Förderkreis »Rettet die Elbe« eV

**Einwendung gegen den Antrag der Vattenfall Europe Generation
AG & Co. KG zur Errichtung und zum Betrieb eines Steinkohle-
Kraftwerkes in Moorburg nach Bundes-Immissionsschutzgesetz
(BImSchG) und Wasserhaushaltsgesetz (WHG).**

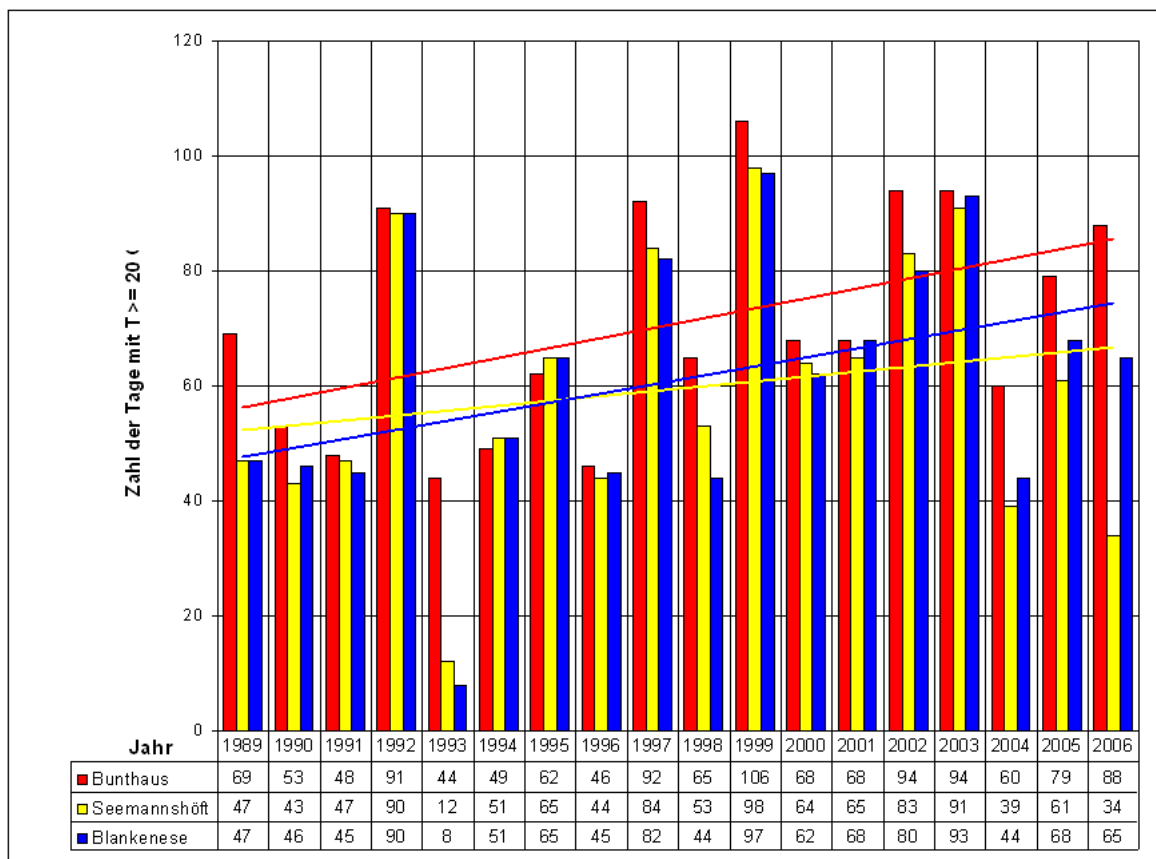
Fernwärmedüker

Die im Lageplan dargestellte Dükerleitung durch die Süderelbe, ca. im nördlichen Bereich des Standortes, liegt nicht im Umfang dieses Bauantrages.

Da es das erklärte Ziel des Antragsstellers ist, die Fernwärme in das Fernwärmenetz der Stadt Hamburg einzuspeisen, ist der Bau der Dükerleitung auch Bestandteil des Antrags.

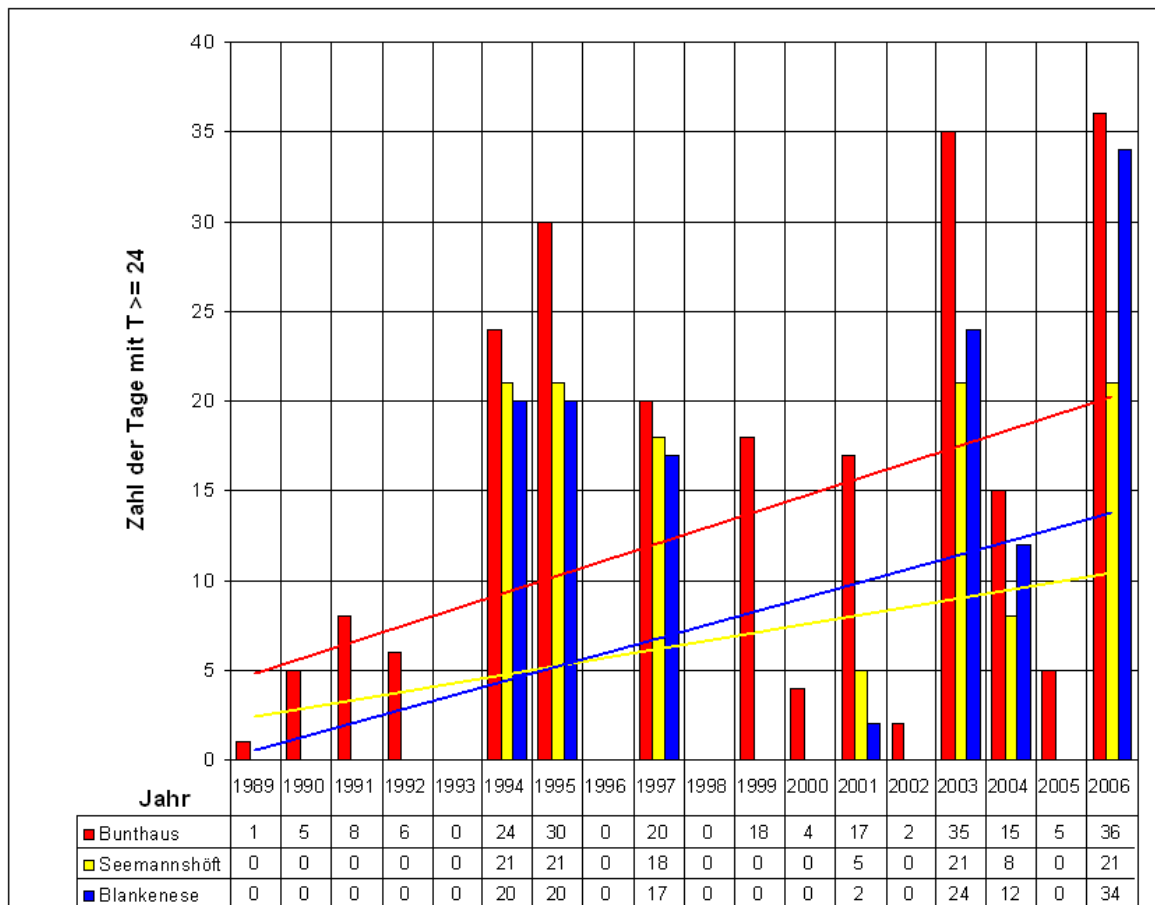
Eine gesamte Auskopplung von Fernwärme aus den beiden Blöcken über das ganze Jahr ist nicht machbar. Die Abwärme soll in die Süderelbe abgeführt werden. Wie sich die Wärmeeinleitung auf die Wasserqualität auswirkt, wurde in einem Gutachten des DHI modelliert. Als Randbedingung wurde ein kritischer Zustand der Elbe aus dem Sommer 2003 gesetzt, mit niedrigem Oberwasserzufluss, Wassertemperaturen deutlich über 20 C und Sauerstoffgehalt unter 3 mg/l, wie sie an der Dauermessstation Bunthaus des Instituts f. Hygiene u. Umwelt gemessen worden waren. Die Gutachter betonen, "Dieser extreme Klimazustand hat ein Wiederkehrintervall von 1000 Jahren." Diese Einschätzung der Randbedingungen ist sehr befremdlich, da in den letzten Jahren im Sommer niedrige Oberwasserspenden die Regel geworden sind (weshalb die Binnenschifffahrt monatelang zum Erliegen kam), dabei regelmäßig Wassertemperaturen über 25 C gemessen wurden (in 2006 bis 27 C), und durch das von der Elbvertiefung bedingte Algensterben im Hafen "Sauerstofflöcher" über mehrere zusammenhängende Tagen auftraten. Nach den wahrscheinlichsten Modellierungen der Klimaforschung und in Anbetracht der geplanten erneuten Elbvertiefung werden kritische Situationen in der Elbe zunehmen. Sollte die Option "Kühlwasserableitung" weiter verfolgt werden, muss die Simulationsrechnung unter realistischen Randbedingungen wiederholt werden, wobei auch die Messungen der Station Seemannshöft und der Hafenprofilfahrten des Instituts f. Hygiene u. Umwelt heranzuziehen sind.

Die Daten des Wassergütemessnetzes wurden aus dem Internet abgerufen und ausgewertet. Dabei wurden die Zahl der Tage pro Jahr bestimmt, an denen die durchschnittlichen Wassertemperaturen an den Stationen Bunthaus, Seemannshöft und Blankenese gleich/größer 20 °C bzw. 24 °C gemessen wurden.

Seit Beginn des Betriebs des Wassergütemessnetzes 1988 wurden mehrere Jahre beobachtet, in denen Bedingungen wie im „Jahrtausendsommer 2003“ herrschten. Wenn es einen Trend gibt – aus einem kurzen Zeitraum ist das mit Sicherheit nicht zu sagen – dann wird die Elbe wahrscheinlich nicht kühler in den nächsten Jahren. Eine Wärmeinleitung des KW Moorburg wird die Zahl der für den Sauerstoffhaushalt kritischen Situationen eher erhöhen.
